PŘÍLOHA K BODU Č. 12

Návrh připomínek MČ Brno – Tuřany k novému územnímu plánu

1 Kaštanová, plocha městské zeleně Z

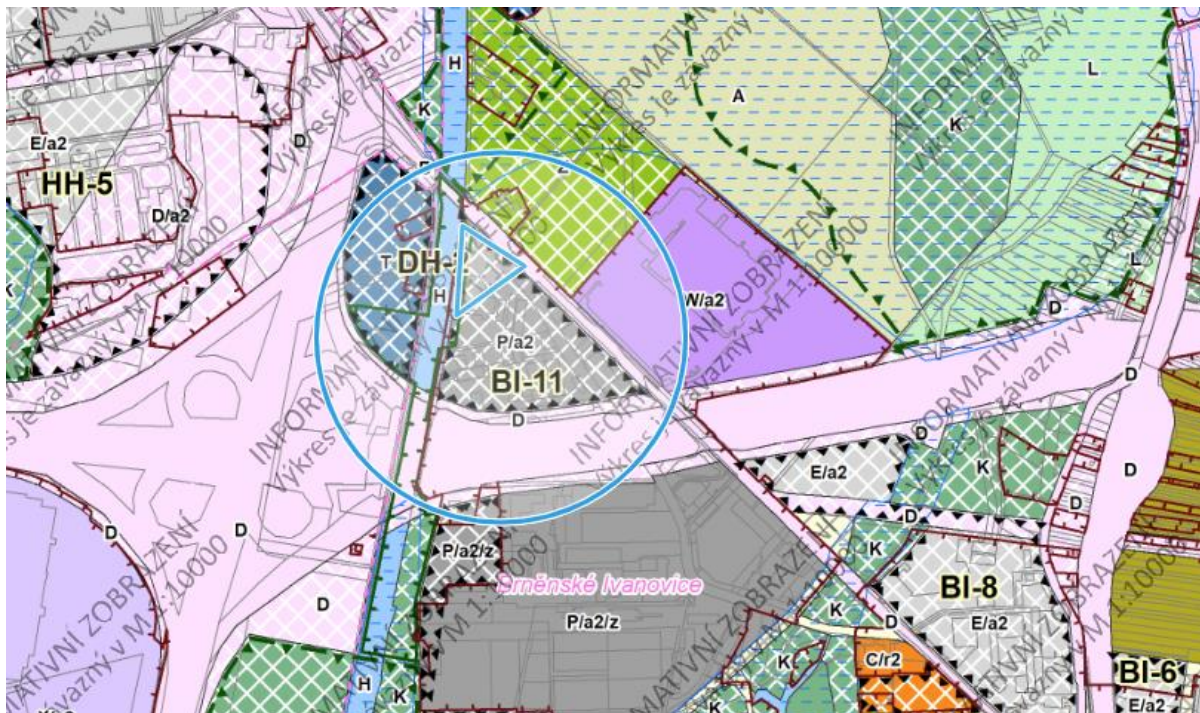
Zastupitelstvo MČ Brno-Tuřany upozorňuje zpracovatele návrhu, že v ploše přestavby Z mezi řekou Svitavou a prodejnou Makro nejsou zakresleny objekty pro bydlení, které tam stojí nebo jsou pravomocně povoleny.

V ploše přestavby Z mezi řekou Svitavou a prodejnou Makro nejsou zakresleny objekty pro bydlení, které tam stojí nebo jsou pravomocně povoleny.

2 Ulice Kaštanová mezi řekou Svitavou a dálnicí BI-11

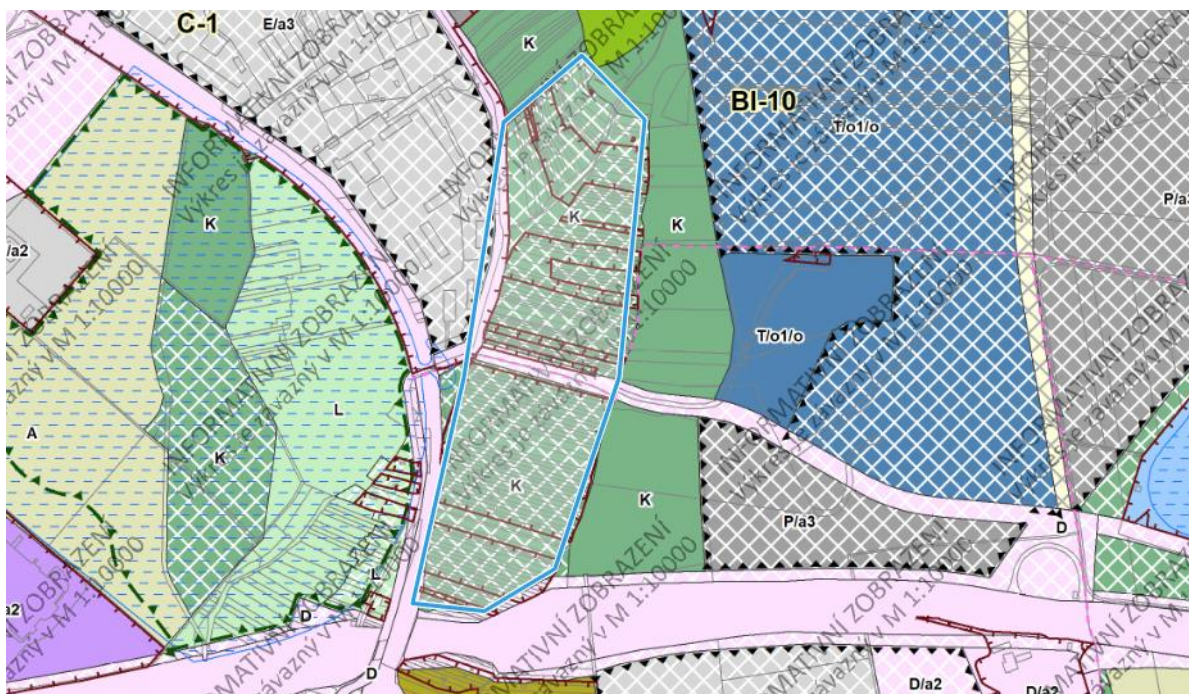
Zastupitelstvo MČ Brno-Tuřany doporučuje do plochy BI-11 doplnit popis i zakres stávajícího rodinného domu.

Plocha BI-11 podél ulice Kaštanové naproti prodejně Makro je celá navržena jako P – plocha pro výrobu a skladování. Na části plochy se nachází objekt k bydlení se zázemím, v návrhu není naznačen. I v popisu stávajícího stavu této plochy není objekt RD popsán, je zde pouze uvedeno, že v severním cípu je zeleň, RD je zcela pominut. Je třeba jej do textu i do výkresu doplnit. V opačném případě by byly v budoucnu znemožněny případné stavební úpravy stávajícího RD.

3 Krajinná zeleň na Černovické terase

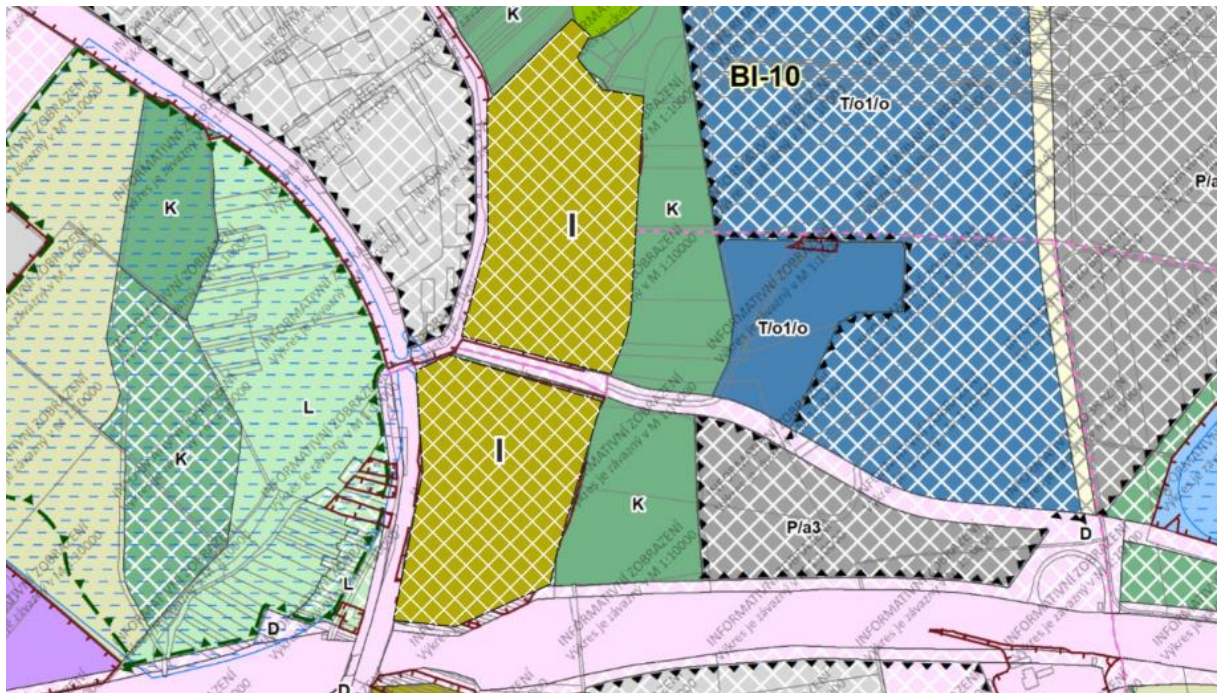
V ploše, ohraničené ulicí Vinohradskou, dálnicí, plochou přestavby BI-10 a C-1 je navržena krajinná zeleň, a to zčásti jako stabilizovaná a v místech současných zahrádek jako plocha změn.

Část stabilizované plochy K severně od nově navržené komunikace je v pořádku, je celá na městském pozemku. Část jižně od komunikace není stabilizovaná zeleň, ale existuje zde soukromá recyklační plocha.

Zastupitelstvo MČ Brno-Tuřany požaduje navrženou plochu změně krajinné zeleně K ponechat jako plochu zahrádek I tak, jak je to v současnosti.

Obecně je třeba plochy veřejné zeleně situovat především na městské pozemky, protože pokud nedojde k výkupu soukromých pozemků do majetku města nelze očekávat, že na soukromých pozemcích vznikne kultivovaný veřejný „zelený prostor“.

4.1 Plocha přestavby BI-8

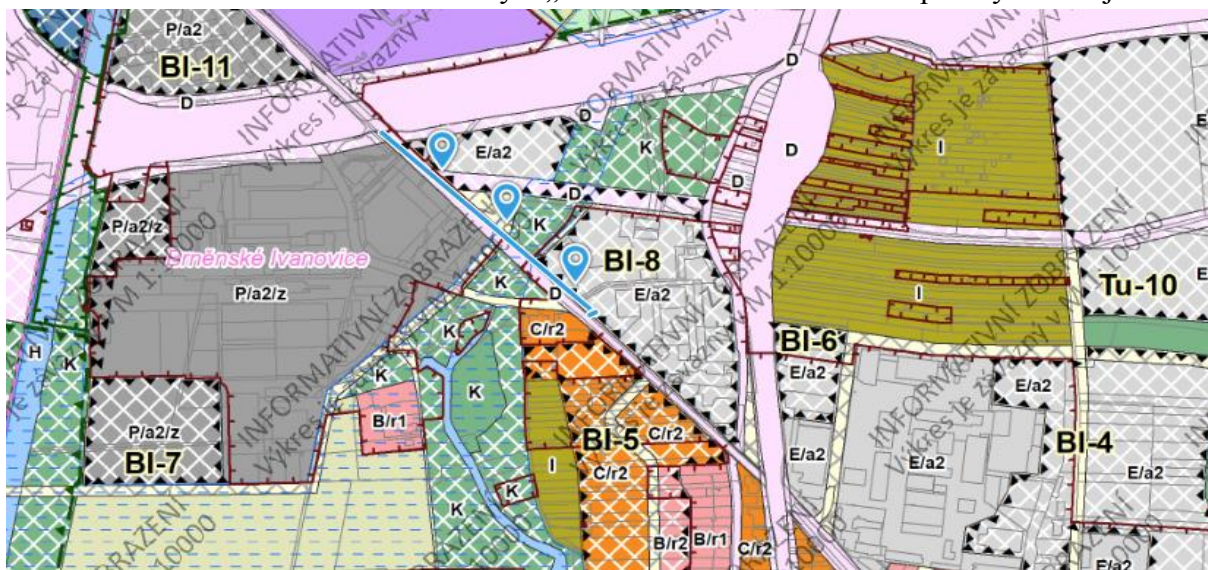
Zastupitelstvo MČ Brno-Tuřany požaduje plochu přestavby BI-8 v části E/a2 uvést do souladu se skutečným stavem.

Plocha přestavby BI-8 v části E/a2 neodpovídá reálnému stavu. Na tomto místě probíhá výstavba prodejních prostor a bude pokračovat dalšími prodejními prostory téměř k Černovickému potoku. V ploše E je přes již rozestavěnou prodejnu navržena trasa komunikace souběžné s dálnicí (komunikační obchvat Brněnských Ivanovic).

4.2 Do ulice Kaštanové jsou zaústěny v podobě T křižovatek tři cesty. Komunikační obchvat BI ze severní strany a „Stará Kaštanová“ a obsluha plochy BI-5 z jihu.

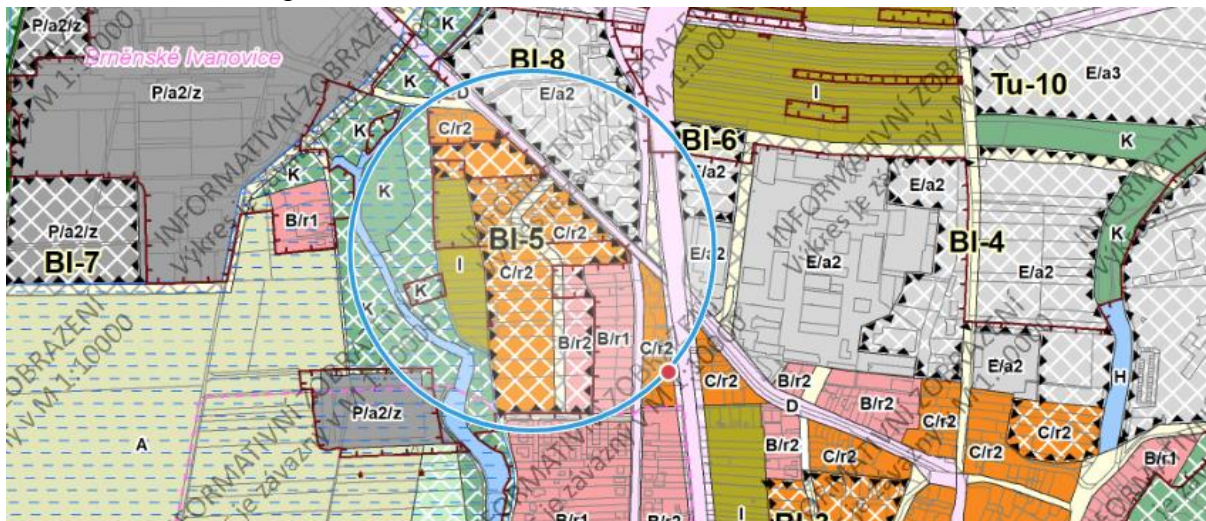
Zastupitelstvo MČ Brno-Tuřany požaduje upravit dopravní napojení komunikačního obchvatu Brněnských Ivanovice a Staré Kaštanové do Kaštanové jednou průsečnou křižovatkou. Dále požaduje v územním plánu vyčlenit plochu pro uvažovanou cyklostezku podél ulice Kaštanové.

Komunikační obchvat Brněnských Ivanovice a Starou Kaštanovou je třeba koncipovat jako průsečnou křižovátku, aby bylo možné ji vybudovat jako světelně řízenou a tím vyřešit nejen problém dopravní obsluhy území, přiléhajícího ke Kaštanové, ale zajistit také bezpečné převedení chodců a cyklistů z jedné strany Kaštanové na druhou.

4.3 Návrhová plocha BI-5

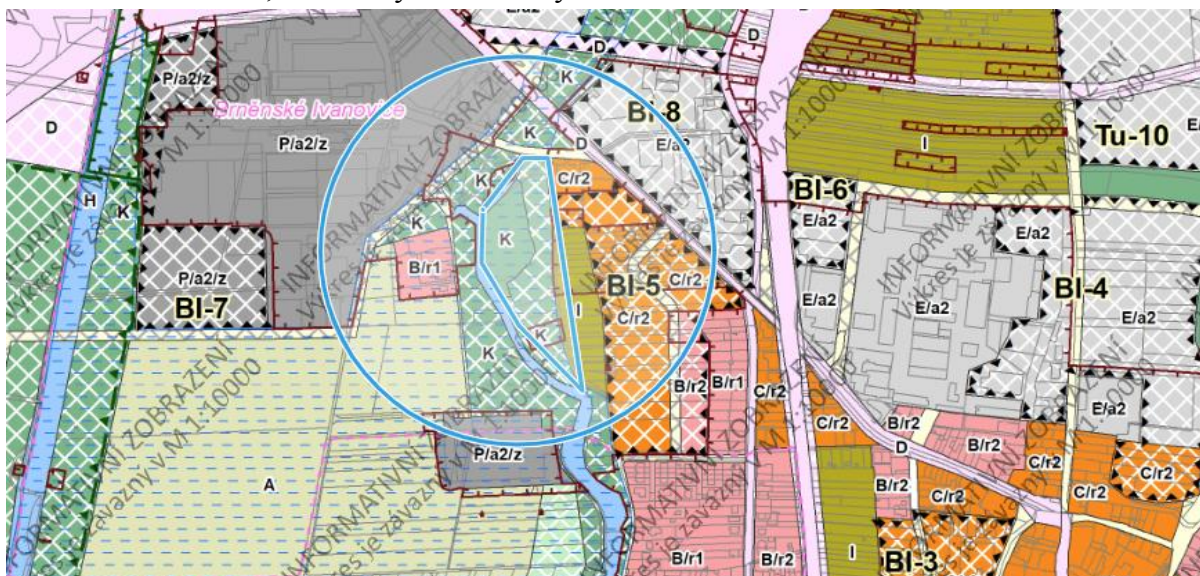
Zastupitelstvo MČ Brno-Tuřany doporučuje navrženou trasu veřejného prostranství (komunikaci) uvnitř plochy BI-5 odstranit a zástavbu plochy BI-5 podmínit zpracováním podrobnější územně plánovací dokumentace.

Trasa komunikace (veřejného prostranství) uvnitř plochy přestavby je převzata z platného územního plánu a není logická. Považujeme za vhodné, aby byl způsob zástavby celé přestavbové lokality upřesněn podrobnější územně plánovací dokumentací.

- 4.4 Západne od plochy BI-5 je na soukromých pozemcích navržena podél účelové komunikace plocha zahrádek I. Plocha na ni navazující je navržena jako krajinná zeleň K, ačkoliv se zde nachází mnoho udržovaných a obhospodařovaných zahrádek, soukromých i městských.

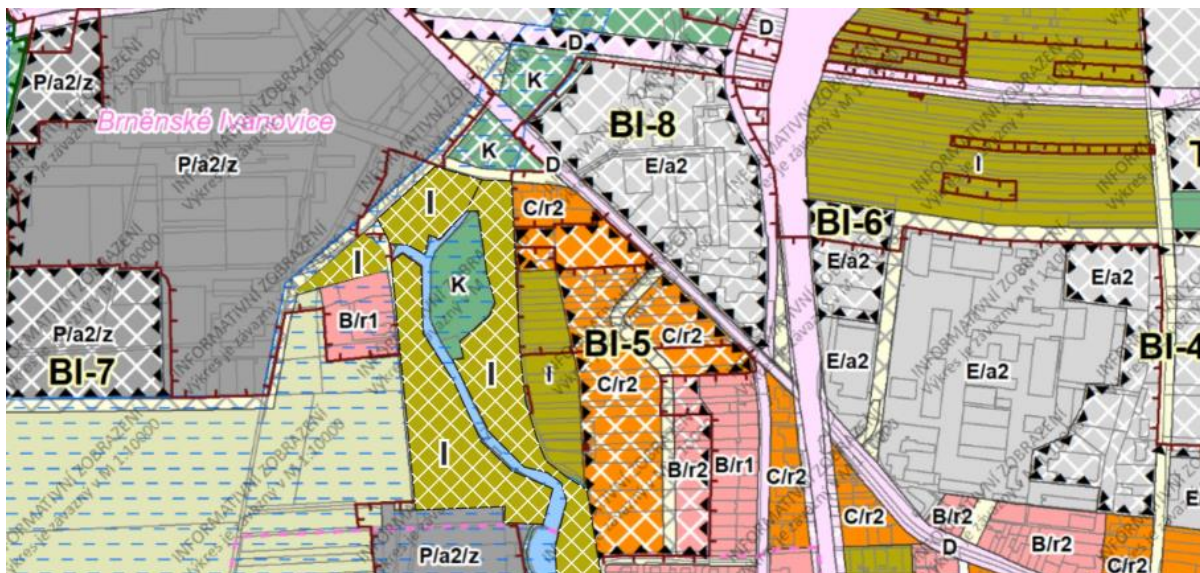
Zastupitelstvo MČ Brno-Tuřany požaduje, aby podél účelové komunikace západně od plochy BI-5 byla místo plochy K plocha zahrádek I.

Jedná se o převážně městské pozemky, na kterých jsou zahrádky v současné době a bylo by vhodné je zachovat. Trend pěstování vlastní zeleniny a rekreace na zahrádkách se v současné době vrací a je třeba mu nebránit, ale podporovat jej.

5.1 V ploše HO-2 je mezi plochou pro bydlení B/r2 a Opletou navržena rozsáhlá plocha sportu S.

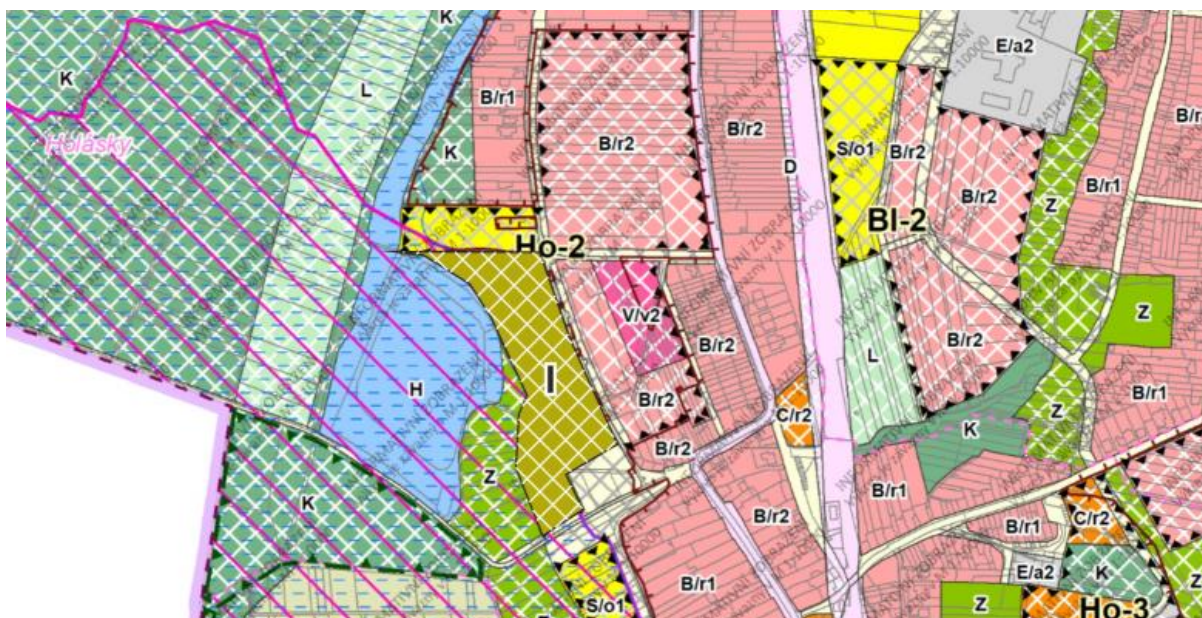
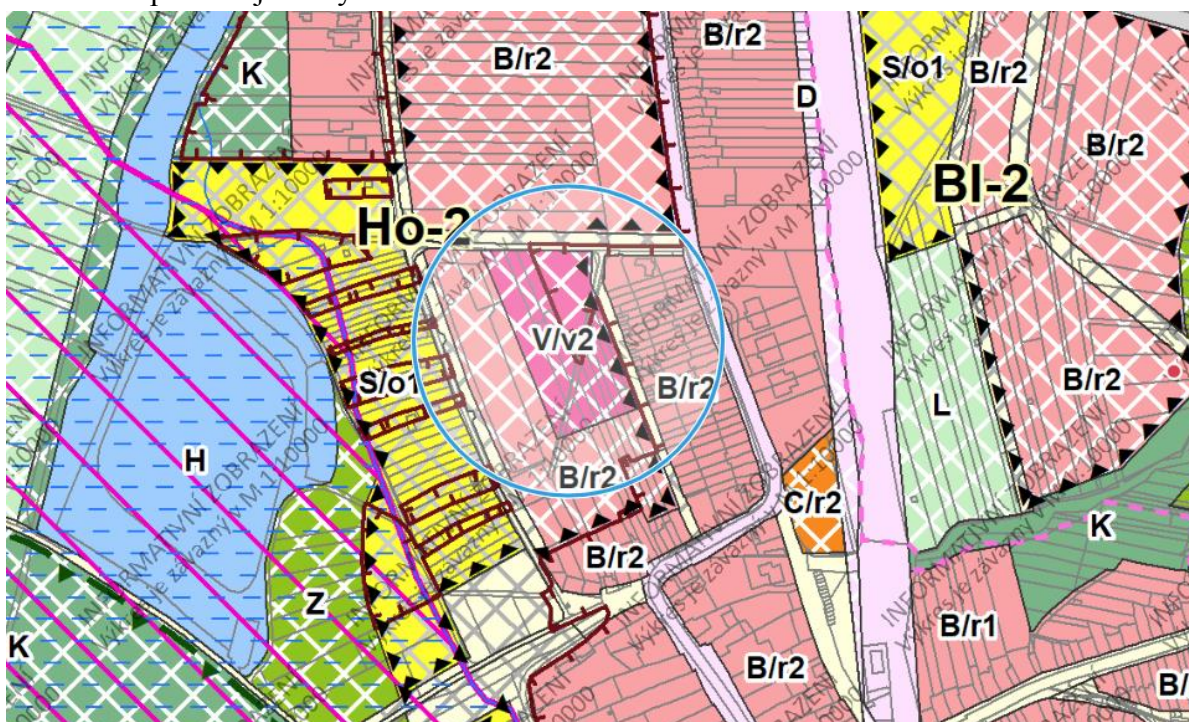
Zastupitelstvo MČ Brno-Tuřany požaduje zachování plochy zahrádek I v ploše HO-2 mezi plochou pro bydlení B/r2 a Opletou, plochu pro sport S ponechat v rozsahu dle stávajícího územního plánu.

V současné době je zde lokalita udržovaných zahrádek na soukromých pozemcích, navíc v poměrně velkém svahu směrem k Opletě a zachování této plochy I i do budoucna je žádoucí. Trend pěstování vlastní zeleniny a rekreace na zahrádkách se v současné době vrací a je třeba mu nebránit, ale podporovat jej.

Plochu pro sport požadujeme zachovat dle stávajícího územního plánu – jedná se o pozemek ve vlastnictví tělovýchovné jednoty Sokol Holásky.

5.2 Mezi ulicí V Aleji a Výmlatiště je uvnitř plochy pro bydlení B/r2 navržena plocha pro veřejnou vybavenost V/v2.

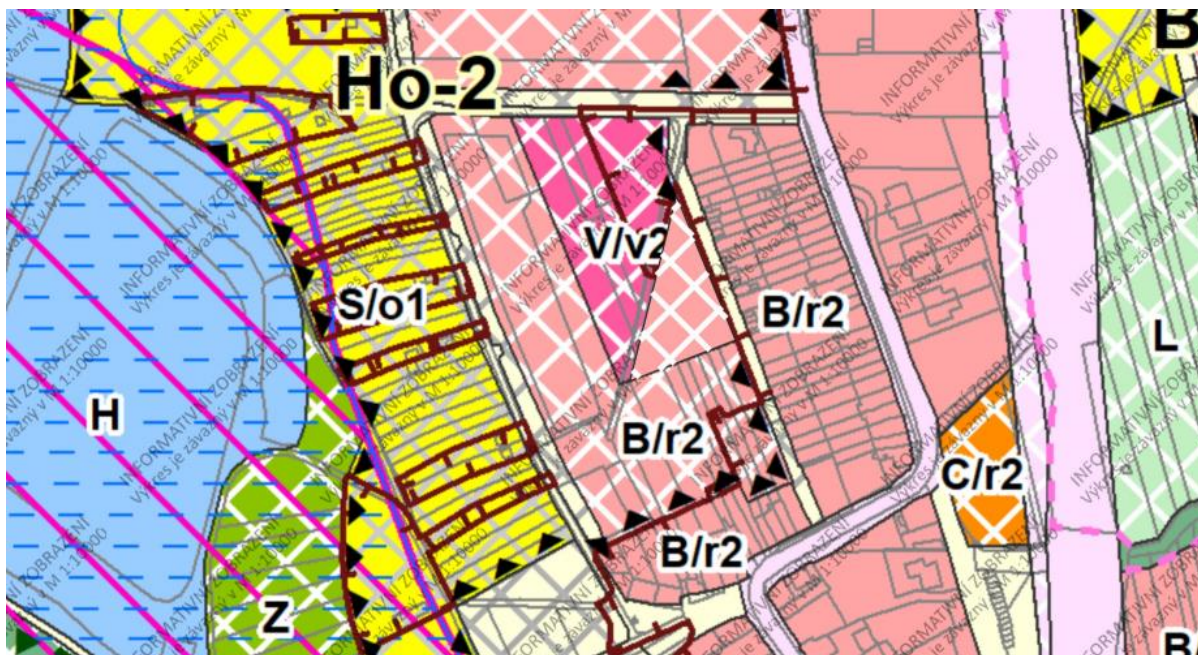
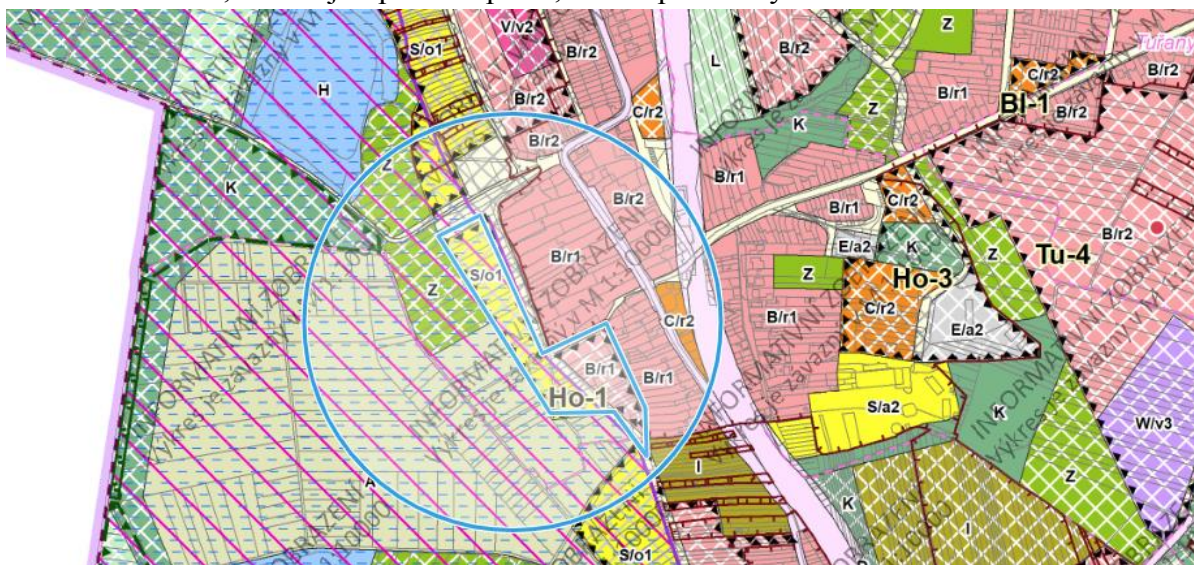
Zastupitelstvo MČ Brno-Tuřany požaduje změnit velikost plochy V/v2 na nezbytně nutný rozsah a nerozšiřovat plochu veřejné vybavenosti na soukromé pozemky.

Plocha V/v2 zasahuje i přes stávající cestu do soukromých pozemků a z hlediska územních potřeb pro zázemí plánované mateřské školy a jejího zázemí není navrženo určení pozemků za

cestou pro veřejnou potřebu nutné. Plocha veřejné vybavenosti je dostačující v rozsahu dle platného územního plánu.

5.3 Západne od ulice Požární je za stabilizovanou zástavbou navržena změnová plocha HO-1, obsahující plochu sportu, malou plochu bydlení a komunikaci.

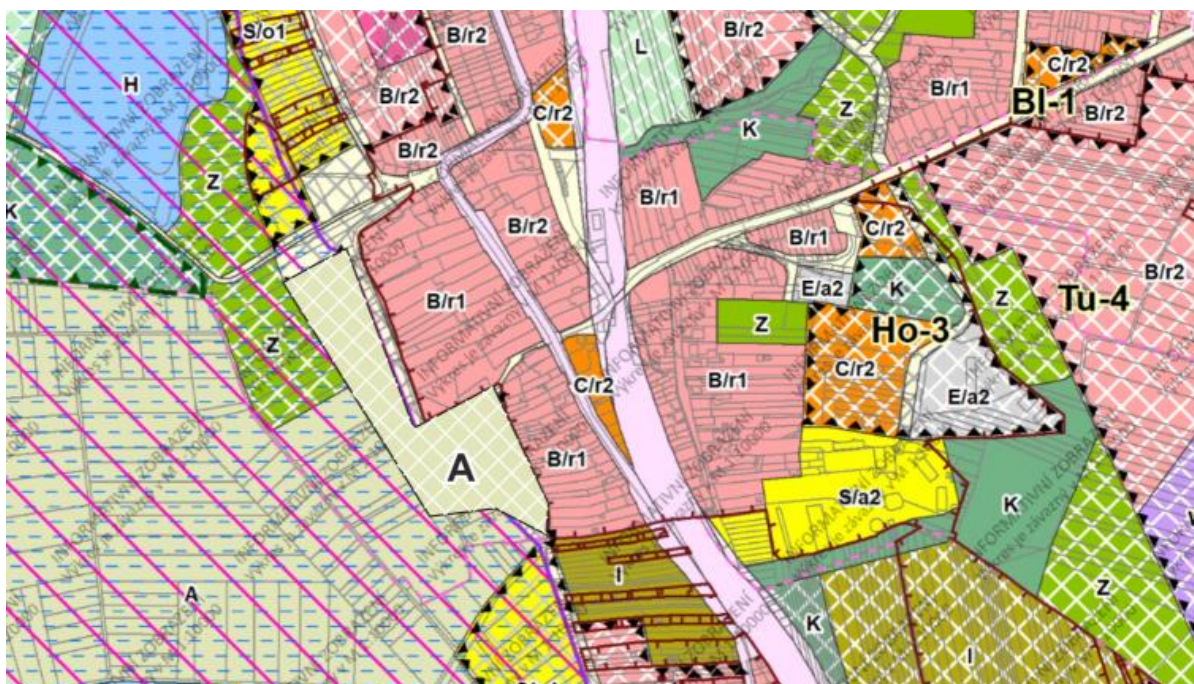
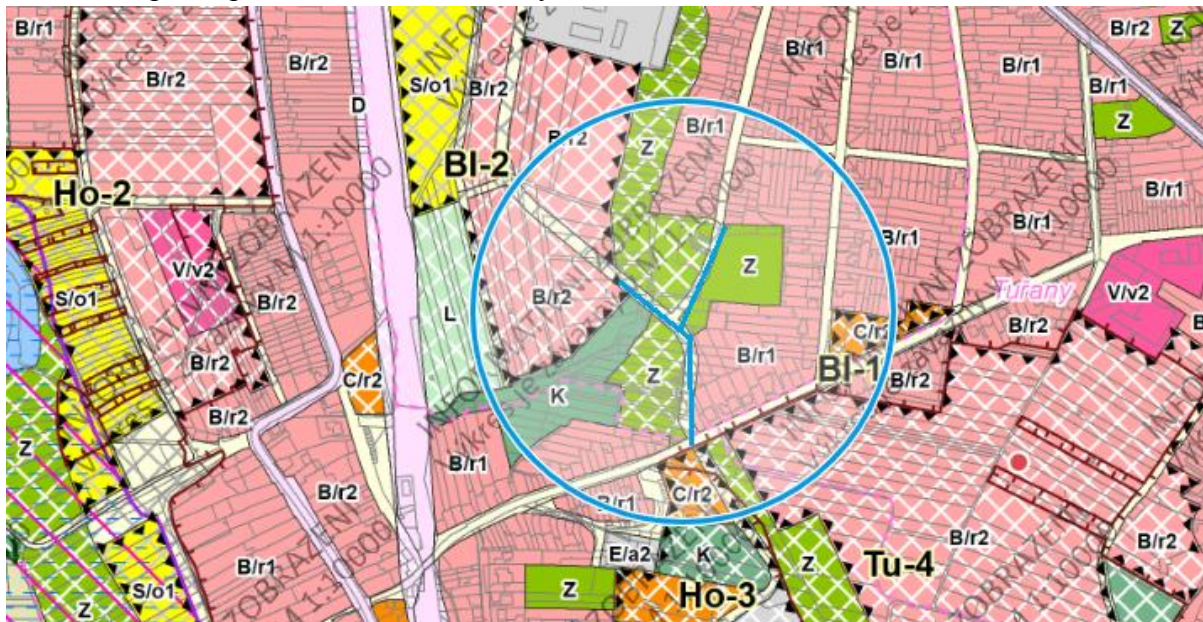
Zastupitelstvo MČ Brno-Tuřany požaduje zrušit celou změnovou plochu HO-1, a to včetně navržené komunikace, trasované souběžně s ulicí Požární směrem do Chrlců a navrhuje ponechání zemědělsky obhospodařované půdy A.

Navržené plochy sportu v okolí považujeme za dostačující (lokality Písničky a lokality Chrlce). Komunikačně není plochu pro bydlení jak připojit, protože prostor ulice U Potoka ani účelová komunikace v prodloužení Rolencovy mezi stávající zástavbou dostatečně kapacitní připojení neumožňuje. Jedná se převážně o pozemky, na kterých jsou v současné

době zahrádky, a bylo by vhodné je zachovat. Trend pěstování vlastní zeleniny a rekreace na zahrádkách se v současné době vrací a je třeba mu nebránit, ale podporovat jej.
